**Samodzielny Publiczny Zespół Opieki Zdrowotnej
w Krasnymstawie^A**

ZP/230-33/2022

Dotyczy postępowania pn. „Dostawa sprzętu medycznego oraz wyposażenia na potrzeby Zakładu Opiekuńczo Leczniczego przy Samodzielnym Publicznym Zespole Opieki Zdrowotnej w Krasnymstawie”

- I. Samodzielny Publiczny Zespół Opieki Zdrowotnej w Krasnymstawie informuje, że w w/w postępowaniu wpłynęły pytania, na które zgodnie z art. 284 ust. 2 ustawy z dnia 11 września 2019r. Prawo zamówień publicznych (Dz.U. z 2022 r. poz. 1710 ze zm.), udziela następujących odpowiedzi:

Pytanie nr 6

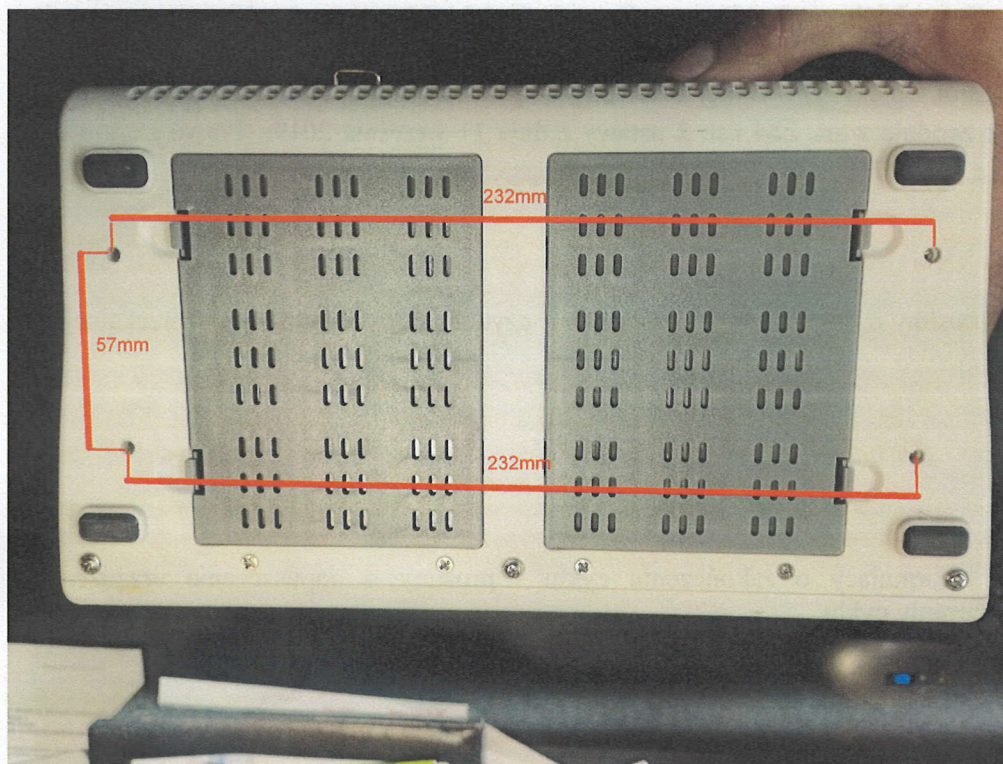
Pkt.1 - Prosimy Zamawiającego o podanie rozstawu otworów montażowych w kardiomonitorze Biolight Q7 do montażu płyty uchwytu ściennego oraz ewentualnego poglądowego rysunku technicznego.

Rozstaw pomiędzy środkami otworu

Długość 232 mm

Szerokość 57 mm

Ø Śrubka 4mm
